Cultuurhistorische beschouwing

Naar aanleiding van het Masterplan Bergen Centrum

In aansluiting op *Bello revisited, Cultuurhistorische Verkenning Plein en omstreken*, M&DM 2010
In opdracht van de Gemeente Bergen

Programma en Ruimtelijke structuur, Aad Trompert/gemeente Bergen, april 2005 (boven). Hetzelfde gebied: randvoorwaarden bebouwing 2010 (onder).

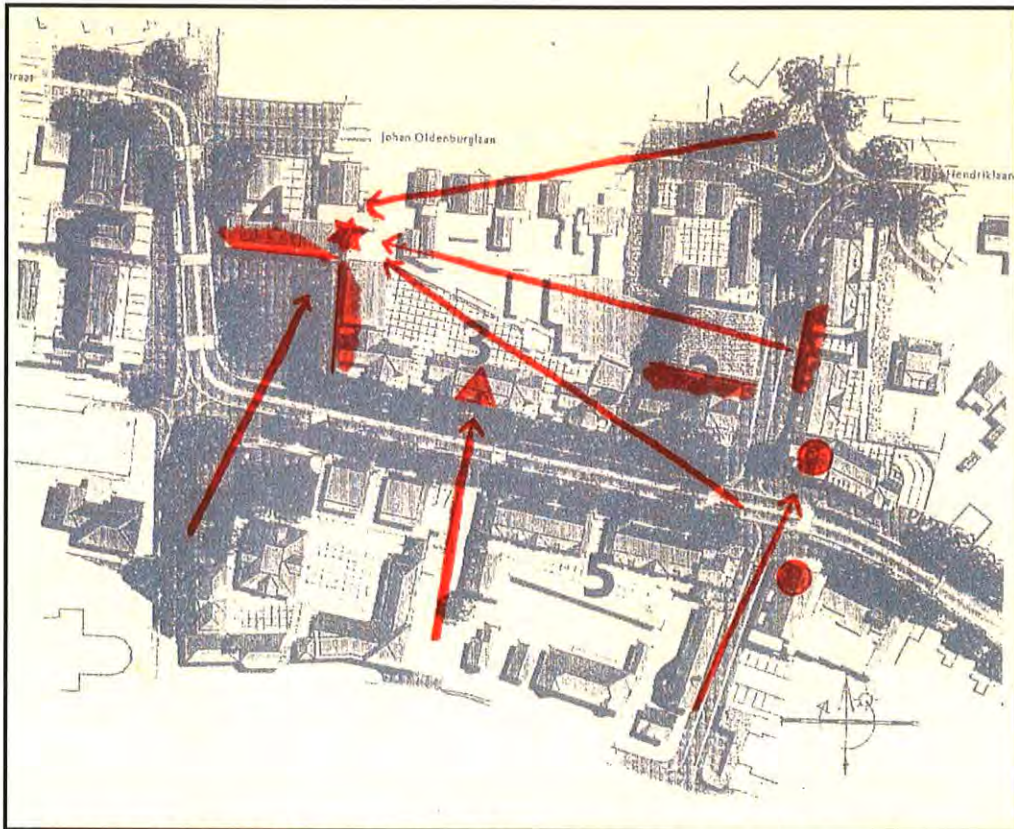
Het plan voorziet in belangrijke mate in het herstel van het stedelijk (of beter gezegd 'dorps') weefsel. De structuur wordt aangeheeld en de bouwblokken worden rondom afgemaakt. Het gat dat de Bello heeft opengelaten wordt na een halve eeuw gevuld. De rooilijnen worden doorgezet, waardoor twee nieuwe bouwblokken met half-open bebouwing en binnenterreinen ontstaan. Een verbetering ten opzichte van het eerste plan is dat aan de zuidelijke Brink de rooilijn verspringt. Ook sterk is dat de wigvorm, uit de periode van Bello niet wordt gehandhaafd. Het voortborduren op een incident uit de geschiedenis van Bergen is terecht ondergeschikt gemaakt aan de veel langere organische groeivorm van het dorp. Tenslotte wordt ook een derde bouwblok afgemaakt, dat aan het kleine oostelijke plein.

Het aanhelen van de bouwblokken leidt ertoe dat de ruimtes ten opzichte van elkaar op heldere wijze afgebakend worden. De overgang wordt vormgegeven in de groenstructuur. Wel wordt het doortrekken van de bomenrij aan de Breelaan voorgestaan. Er is in het plan een mix tussen aaneengesloten en half-open bebouwing, karakteristiek voor de oude kern. Dat betekent dat er wel ruimte is tussen de bebouwing, maar dat de ruimte niet meer de overhand heeft op de bebouwing.

Afbeelding uit de CHV Bergen Centrum. Mogelijke zichtlijnen, entreegebied, hoogteaccenten en pleinwanden.

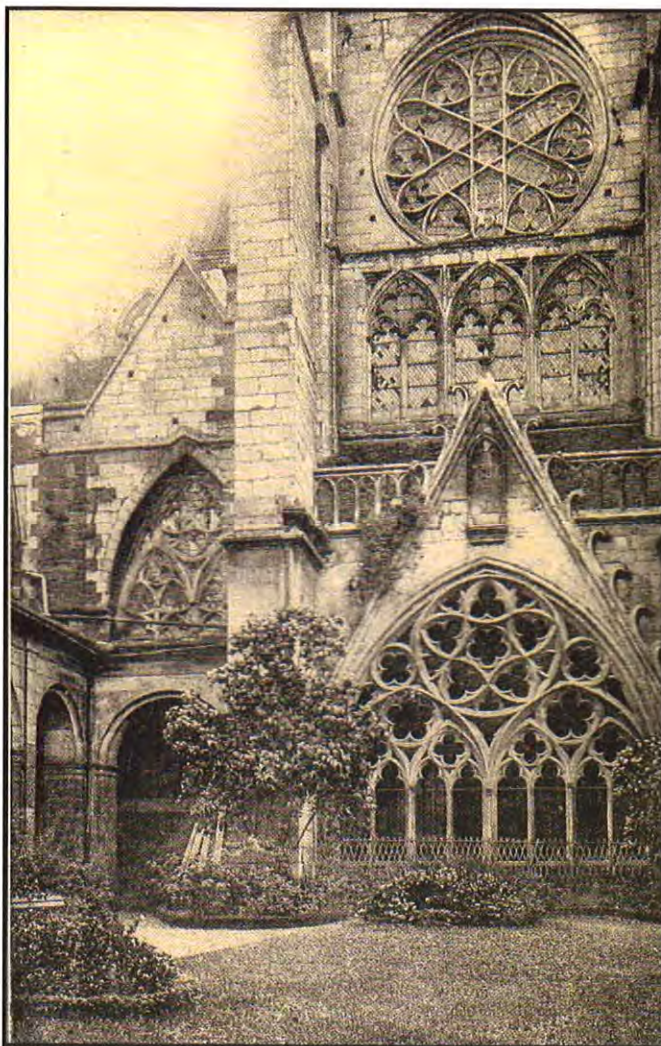
De bestaande zichtlijnen op de Ruïnekerk worden gerespecteerd, maar nieuwe zichtlijnen zijn nog niet volledig uitgekristalliseerd.

Het silhouet van de nieuwe bebouwing zou aan kracht winnen door te spelen met de diverse bouwhoogtes, met name aan de noordzijde van de Dreef. Aan de nieuwe boulevard is ook ruimte voor één hoogteaccent, niet te volumineus en passend bij de schaal van Bergen. Een andere nieuwe zichtlijn komt op het Signaal, de op te richten hoekbebouwing Breelaan/Stationsplein/Jan Oldenburglaan. Dit accent is al betrokken in de planvorming
